# 改善箇所説明図

**基準不適合部位**

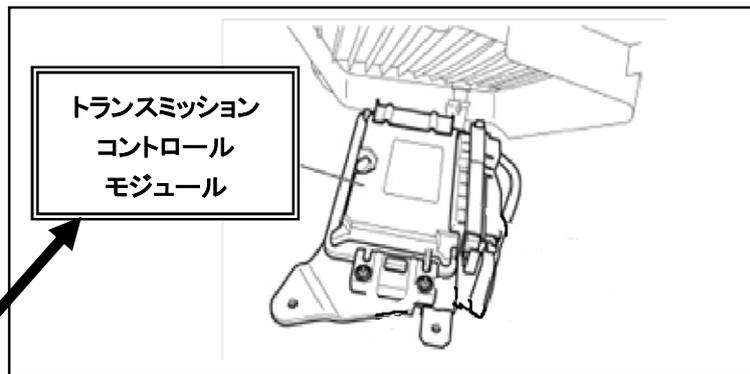
トランスミッションコントロールモジュールにおいて、ソフトウェア設計時の検証が不十分であったため、自動変速による減速時、3速から2速へのダウンシフトで2速に入らない場合がある。このため、セーフモードによりギアがニュートラルに固定され、警告灯が点灯して、走行できなくなるおそれがある。

全車両、トランスミッションコントロールモジュールのソフトウェアを対策プログラムに書き替える。

識別 : 運転者席側ドアロック・ストライカ付近に当該リコールの識別ステッカを貼付する。
